平陆县 100MW 农光互补光伏发电项目
监理工程师通知单

编号: ZHJL-JLTZ-PL-059

主题: 关于西沟光伏场区部分初步检查发现以下需要消缺项:

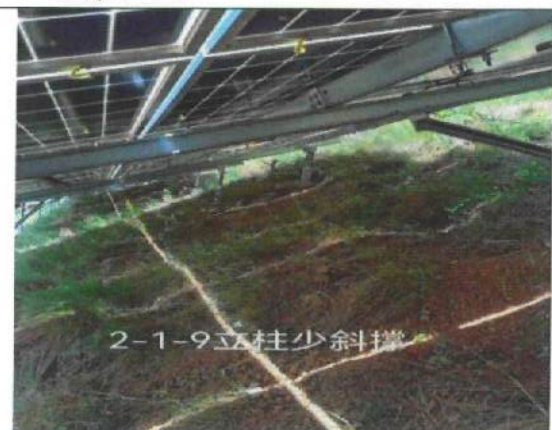
1、后立柱少斜撑	2、斜梁弯曲

3、少斜撑	4、斜梁弯曲

5、组件不平整

6、组件不平整

7、少平垫

8、立柱少斜撑

9、固定螺栓未拧紧

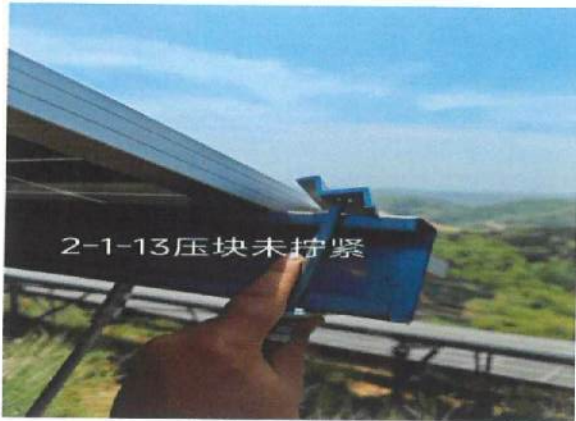
10、压块螺母未拧紧

11、压块未持紧

12、压块缺少弹垫

13、斜梁弯曲

14、螺栓安装倾斜

15、压块倾斜

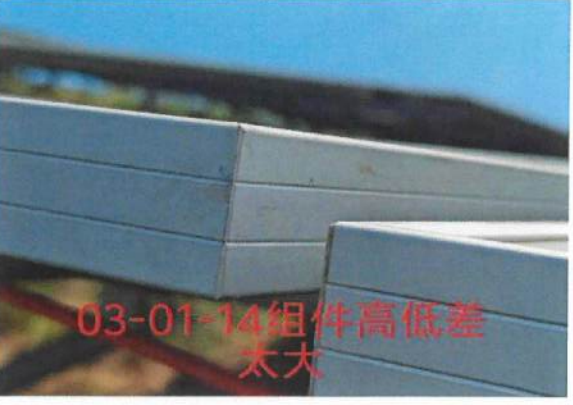
3/1/21接地线松动	 3-1-15组件后部塌陷
53、接地线松动	54、组件后部塌陷
 3-1-15组件上下偏差大	 3-1-13山体松散碎石需清理
55、组件上下偏差大	56、山体松散碎石需清理
 3-1-13檩条连接螺栓与组件相接触	 2-1-10接地跨连接螺栓松动
57、檩条连接螺栓与组件相接触	58、接地跨连接螺栓松动

59、没有斜支撑	60、没有斜支撑

61、檩条悬空	62、U 型螺栓不垂直

63、U 型螺栓不垂直	64、组件高低差太大

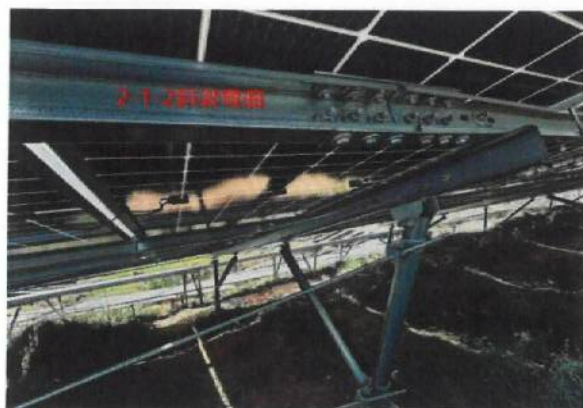
78、斜梁弯曲

79、压块倾斜

80、组件下沉

81、斜梁弯曲

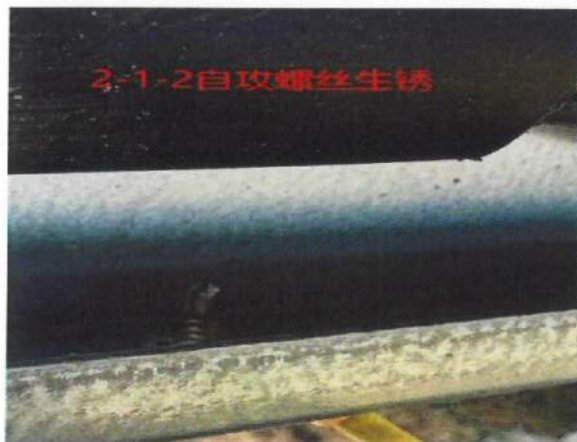
82、自攻螺丝生锈

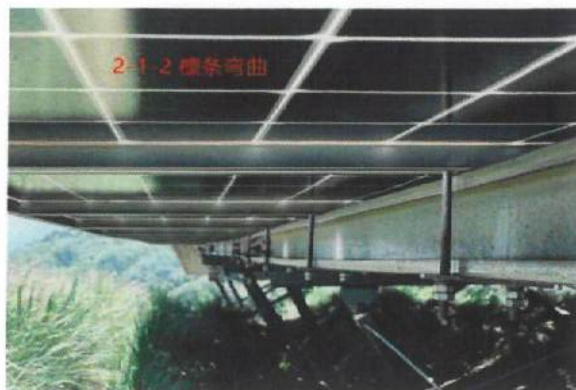
83、檩条连接件螺栓与组件接触

84、檩条弯曲

85、垫片倾斜

86、MC4 接头未放入夹层中

87、斜梁弯曲

88、压块倾斜

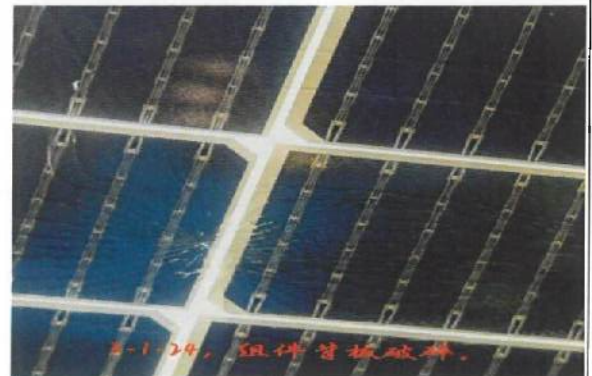
89、檩条垫片悬空

90、斜梁弯曲

91、垫片与弹垫间隙大

92、组件背板破磔

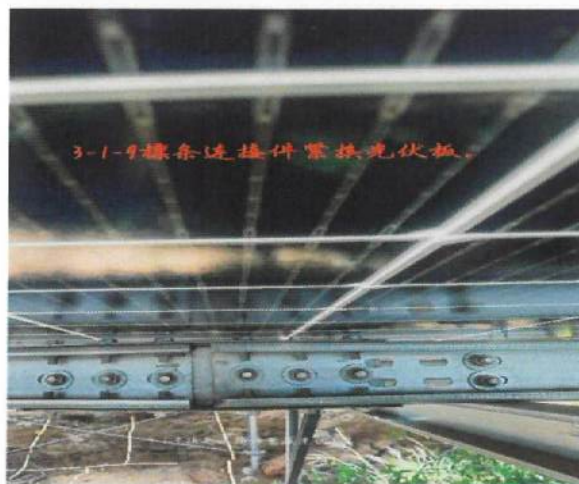
93、檩条连接件紧挨光伏板

3-1-23 光伏支架压块倾斜。

94、光伏支架压块倾斜

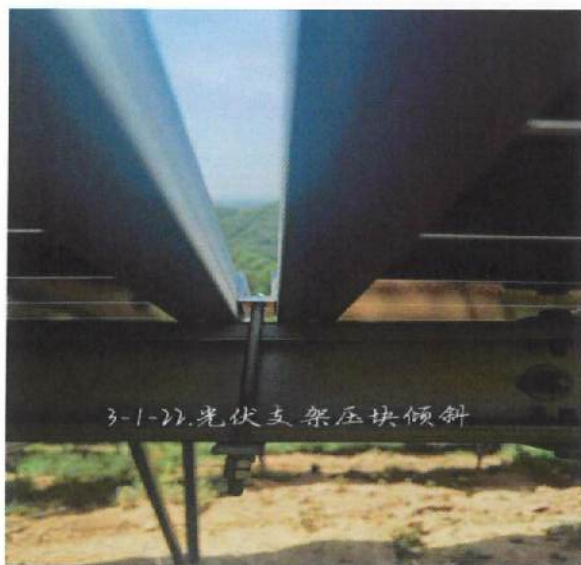
3-1-22 支架螺栓未紧固。

3-1-23 防水套管不够长。

95、支架螺栓未紧固

96、防水套管不够长

3-1-22 光伏支架压块倾斜

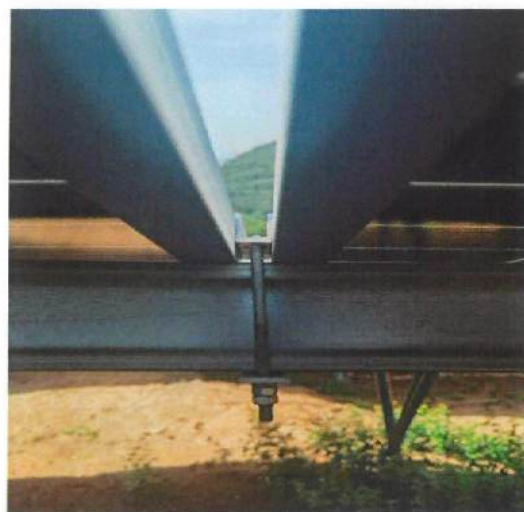
3-1-24 光伏压块倾斜

97、光伏支架压块倾斜

98、光伏压块倾斜

99、支架垫片偏移重叠
